Fra: Anne Lise Molvik
Sendt: 8. mai 2018 08:54
Til: 'tove.mette.arneberg@hedalm-anebyhus.no'
Emne: Førebels svar på søknad om etablering av garasje under terreng - gbnr 195/235 Leiknes

Saka gjeld søknad om etablering av garasje under terreng på gbnr 195/235, jf arkivsak 18/1283. Vi beklagar sein tilbakemelding i saka.

Utsnitt frå situasjonsplan mottatt 16.04.2018.
reguleringsplanen

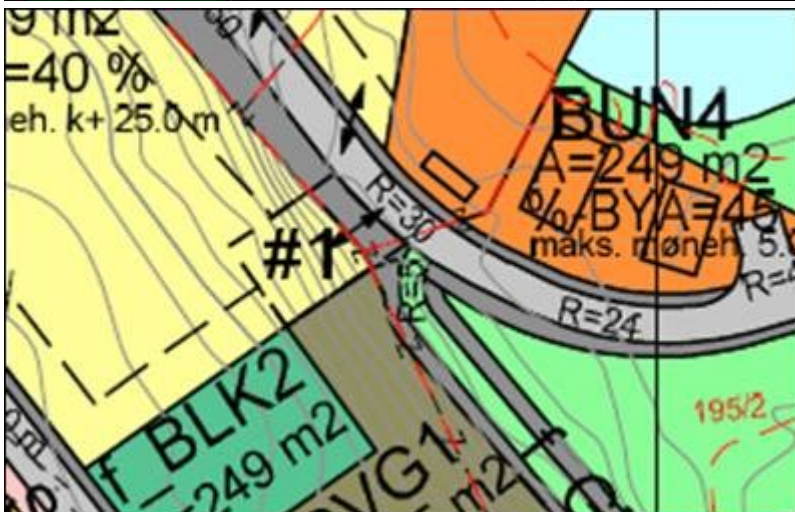
Etter ein førebels gjennomgang av søknaden ber vi at det vert send inn situasjonsplan som viser eksakt plassering av garasjen. Utforming av avkjørsla bør også visast. Ut i frå kartet ser det ut som om tiltaket kan koma i konflikt med eigedomen gbnr 195/2 der avkjøring frå garasjen vil koma. Vi ber om at det vert gjort greie for om gbnr 195/2 vert berørt og om det i så fall ligg føre privatrettsleg avklaring.
